2021年2月13日に発生した地震と、2022年3月16日に発生した地震の、特性の違いによる設備への影響検討

2023年12月18日

東京電力ホールディングス株式会社

3月16日地震に関する過去のコメント回答

排ガス冷却器が設置されている、雑固体廃棄物焼却建屋1階のFRSを以下に示す。

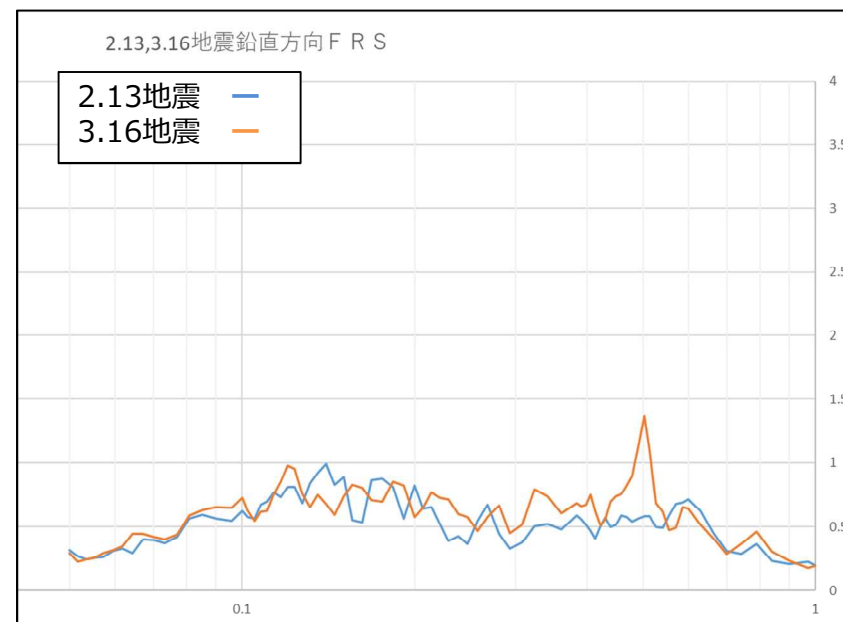
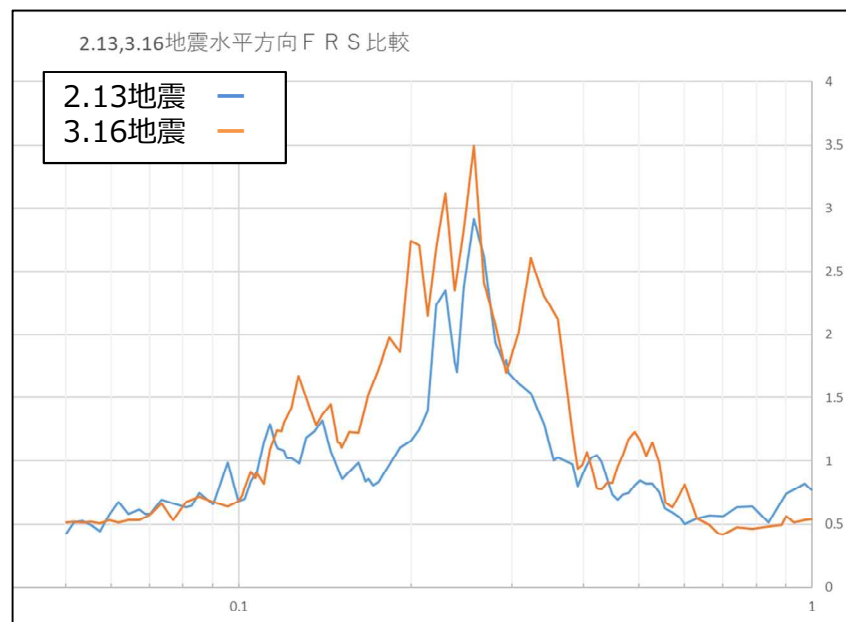
| 分類 | コメント | 回答 | 回答可能時期 |
|----------|---|--|---|
| 耐震評価 | ・設備の健全性評価にあたっては、3月16日地震と2月13日地震の特性の違い（卓越する周期や方向の違いなど）を考慮して実施すること（高坂オブザーバー） | 設備の耐震評価は、3月16日地震の特性（周期や方向）を考慮して実施する | 第109回の検討会にて耐震評価結果を報告。今回、改めて特性の違いによる影響検討結果を報告。 |

水平方向のスペクトルは、2.13地震と3.16地震でピークが出ている周期帯は同じだが、3.16地震によるスペクトルの方がピークも高く幅も広がっている。このため、3.16地震の方がより多くの設備に影響を与える地震であることが分かる。

鉛直方向のスペクトルは、1カ所にピークがある山のような形状ではなく、幅の広い丘のような形状となっている。3.16地震によるスペクトルは0.5秒付近にピークがあるため、設備の鉛直方向の固有周期が一致する場合は、3.16地震による評価応力が大きくなる可能性がある。
